TRIBUNA FOTBALOVÉHO HŘIŠTĚ HŘIŠTĚ PELIKÁN - DĚČÍN - PODMOKLY

REVIZE OCELOVÝCH KONSTRUKCÍ DLE ČSN 73 2604 – čl. 6.2 05/2018

POČET STRAN: 14
V LIBERCI: 30. května 2018
VYPRACOVALA: Ing. Kamila Chocholová
OVĚŘIL: Ing. Jiří Khol

obr. č. 4 – současné profily sloupů nad hledištěm

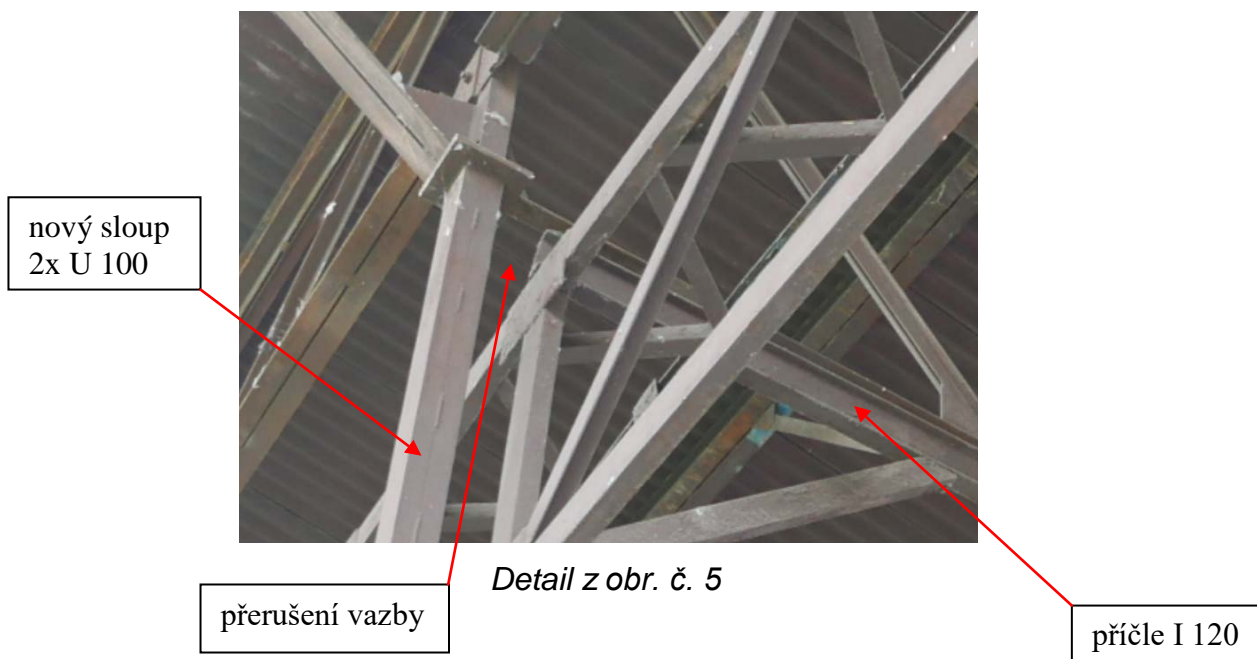
Po porušení nosné konstrukce objektu v zimě 1968 došlo k výměně střešní konstrukce, ale i předních sloupů a ocelového ztužidla mezi nimi. Profily současných sloupů jsou na obrázku č. 4.

obr. č. 7

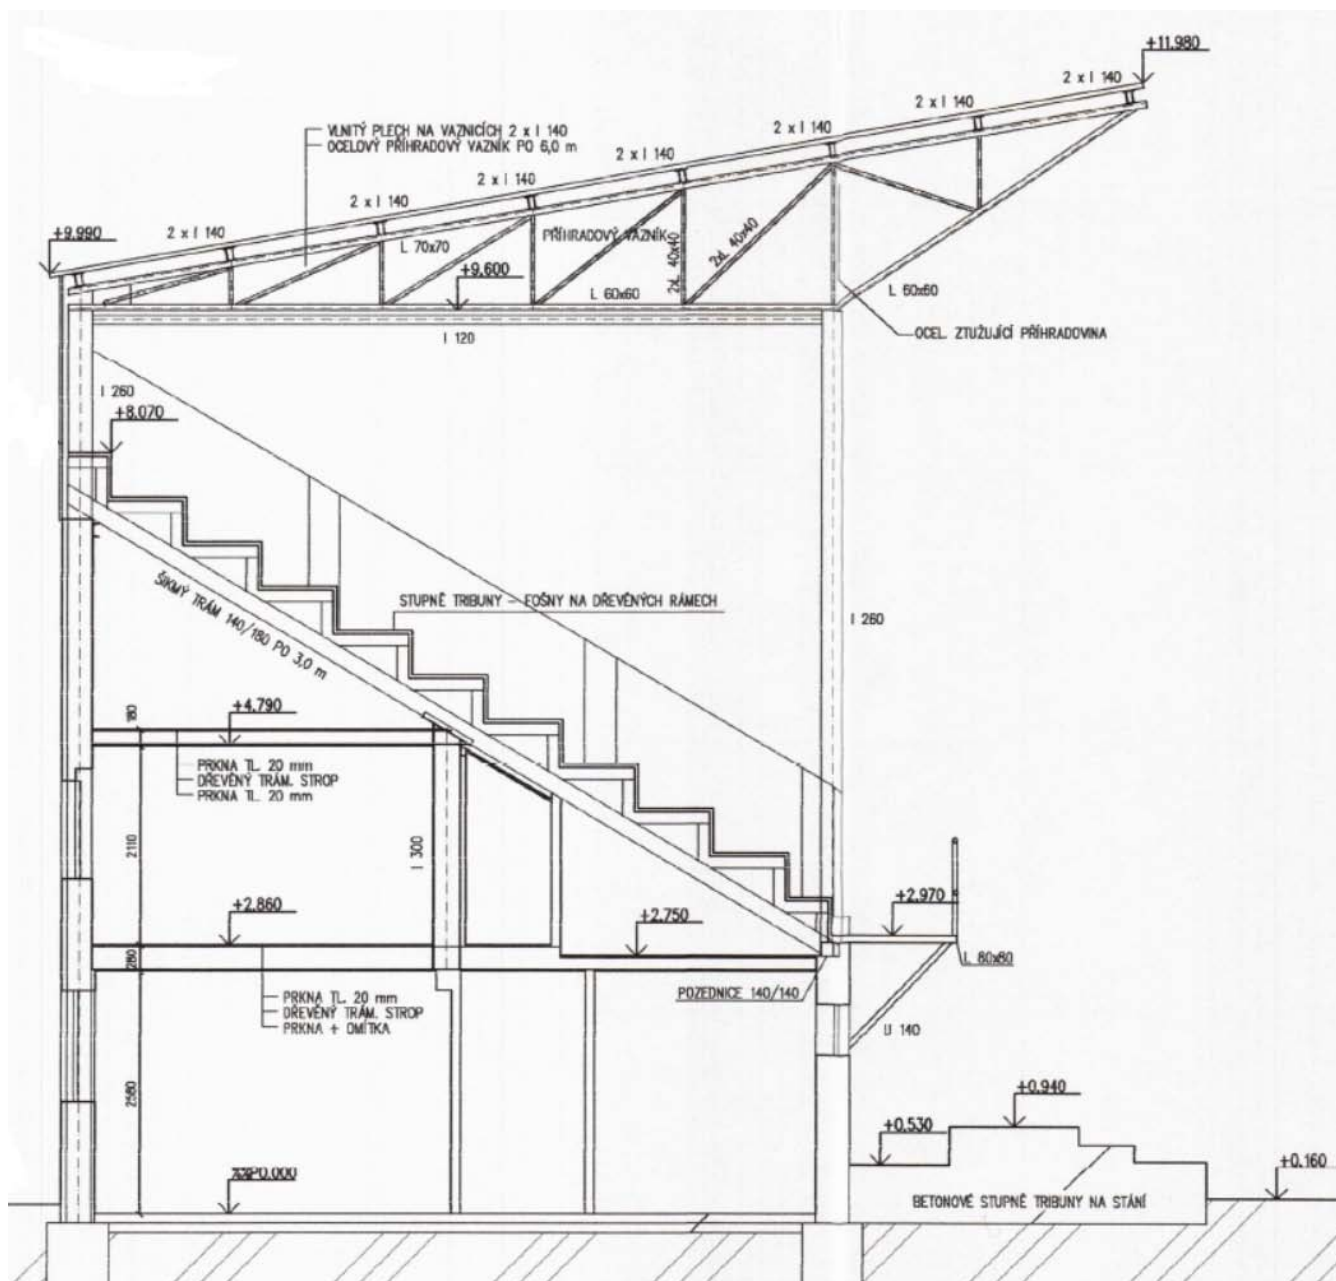
c) Staticky nevhodný detail osazení střešního vazníku na sloup. Styčnickový plech není v místě uložení, kde jsou největší smykové síly.
